Aggiornamento Avviso di Sicurezza

Sistema Medtronic HeartWare™ HVAD™

Applicazione del lubrificante alla fonte di alimentazione

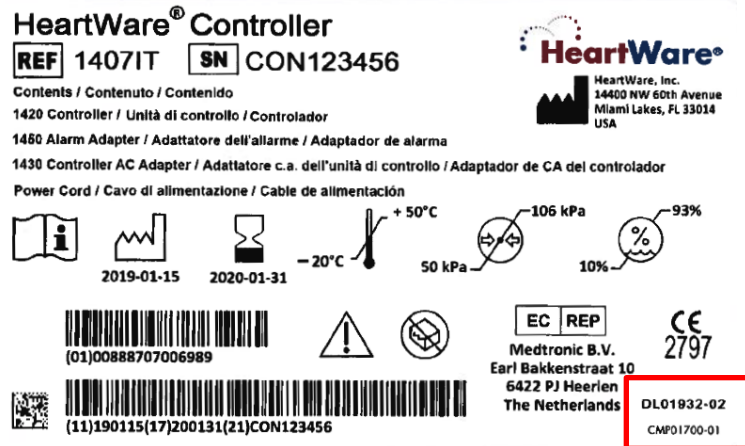
I controller (modello 1400, 1401, 1407) contenenti un adattatore CA (modello 1425 o 1430) lubrificati durante la produzione sono identificati dal codice identificativo DL01932-02 riportato sull'etichetta della confezione, come evidenziato dal riquadro rosso nella seguente immagine.

Medtronic vi informa che ha ottenuto l'approvazione regolatoria necessaria per il lubrificante da applicare ai connettori di tutte le fonti di alimentazione del sistema HeartWare™ HVAD™ (batteria, adattatore CA e adattatore CC) durante la produzione. Le fonti di alimentazione identificate ed elencate nella tabella sopra riportata saranno lubrificate durante la produzione, prima della distribuzione; di conseguenza, in futuro NON sarà necessaria l'applicazione del lubrificante in ospedale.
